松本都市計画緑地の変更について

松本都市計画緑地の変更（長野県決定）

都市計画緑地中 9 号松本平広域公園緑地を次のように変更する。

松本都市計画緑地の変更 計画図(1/6)(長野県決定) 9号松本平広域公園緑地

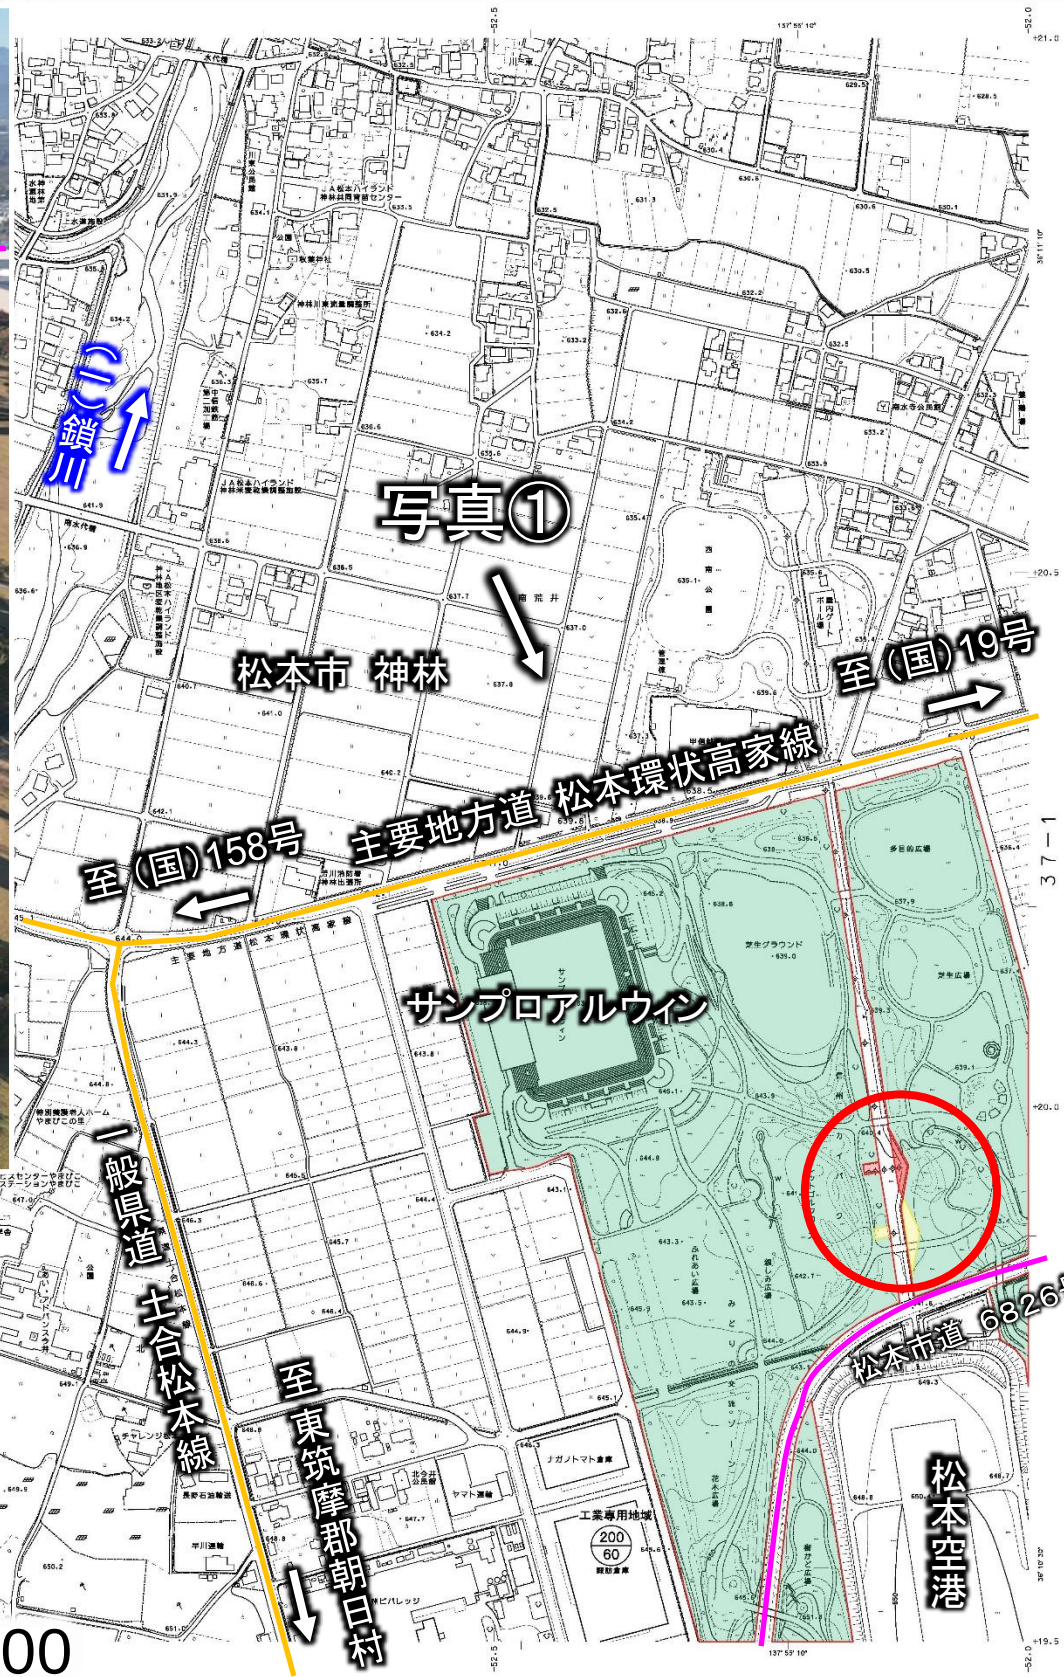
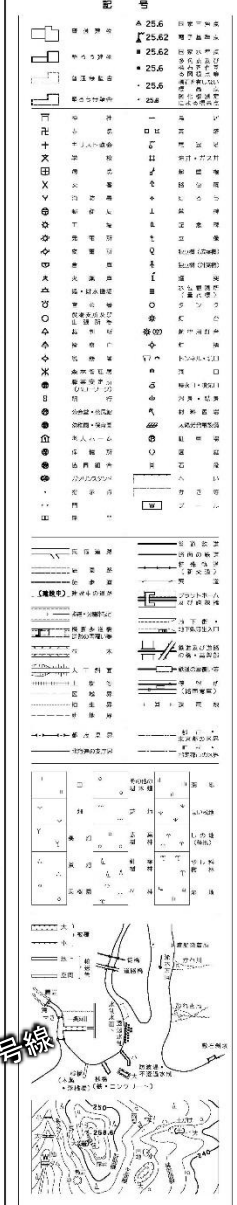
松本空港の航空灯火施設用地の変更に伴い、緑地区域を変更する。

滑走路端安全区域の最低限必要な長さは、旧基準では40mでしたが新基準では90mとなりました。松本空港においても令和8年度末までに新基準に適用した整備を行う予定ですが、北側の空港用地が不足しているため、新基準の長さを確保するためには航空灯火施設を現在の位置から南側に60m移設する必要があります。

今回、航空灯火施設の移設に伴い0.006haが空港用地となり緑地区域から除外されますが、移設前の同面積の空港用地を緑地区域として編入するため、緑地面積の変更はありません。
